PROVINCIA DI PARMA	Comitato Urbanistico di Area Vasta (CUAV) Provincia di Parma LR 24/2017
	ALLEGATO I
	ISTRUTTORIA E PROPOSTA DI CONTRODEDUZIONI ALLE OSSERVAZIONI DEI PRIVATI ED ALLE RISERVE E PARERI DEGLI ENTI RELATIVE AL PUG ASSUNTO CON DEL. G.C.n.96 DEL 16/07/2019 E DEPOSITATO IN DATA 24/07/2019

Stralcio Strumento assunto (Disciplina degli Interventi D2a)

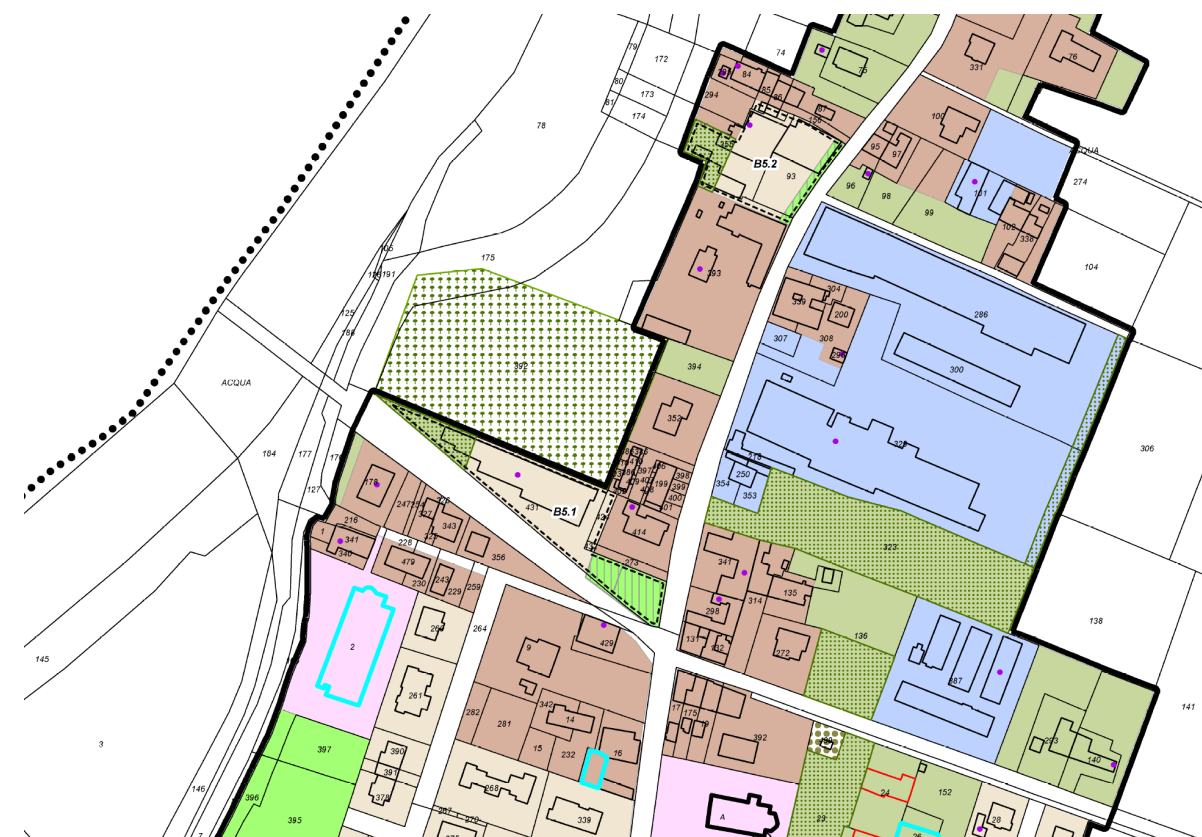
Si chiede l'eliminazione della previsione relativa alla realizzazione di Dotazioni territoriali di Progetto (Parchi boscati di Frazione), sull'area di proprietà, a nord del ponte di Gramignazzo.

L'osservazione **non è accoglibile**, precisando che la previsione dello strumento urbanistico proposto:

- non si configura come apposizione di vincolo espropriativo;
- comporta la possibilità di utilizzare l'area nell'obiettivo di incrementare le dotazioni territoriali ed ecologico-ambientali della frazione, anche con modeste ridefinizioni dei margini del sistema urbano;
- non preclude l'attuale utilizzo privato dell'area.

Stralcio Strumento assunto (Disciplina degli Interventi D1c)

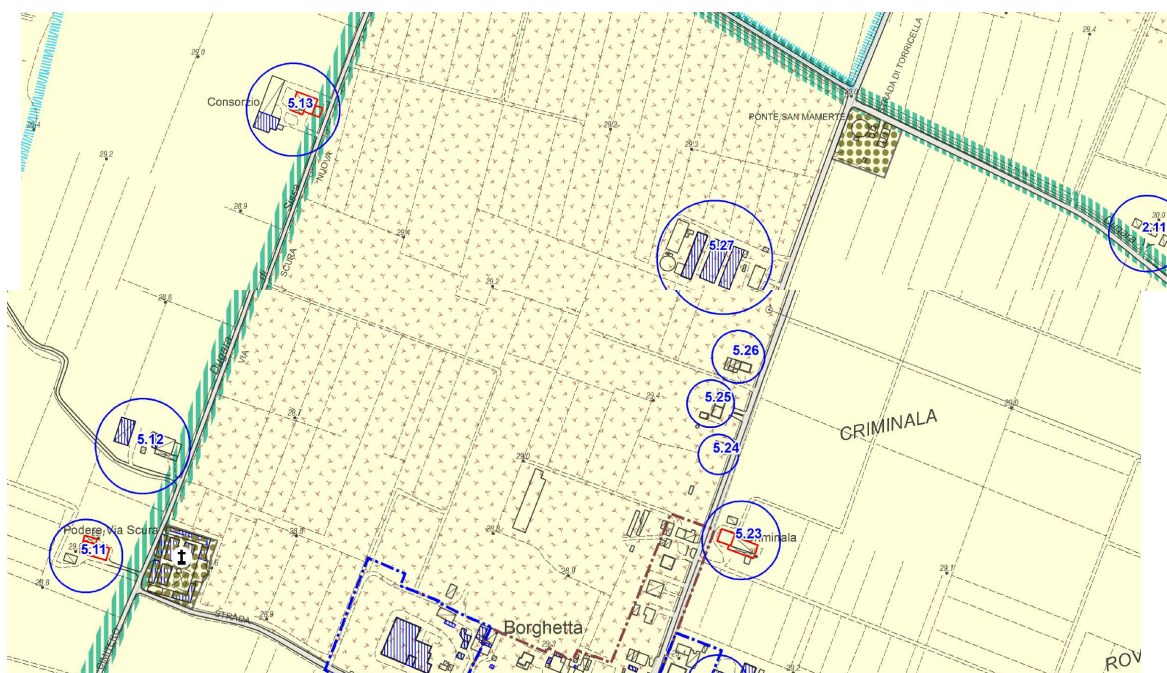
Si chiede la classificazione in un'area agricola da destinare ad insediamento produttivo agricolo per la coltivazione di microalghe di acqua dolce in serra, per la produzione di olio vegetale puro e biomassa.

L'osservazione **non è accoglibile** relativamente ad una nuova e specifica classificazione, che il PUG non ha la potestà di proporre.

Rimane comunque la possibilità, da parte della proprietà, di sottoporre all'Amministrazione specifici progetti attraverso le procedure ammesse dalle disposizioni vigenti (Accordo Operativo, Programma di Riconversione e Ammodernamento Aziendale Localizzazione e Sviluppo -P.R.A., Procedura SUAP ai sensi del D.lgs 160/2010).
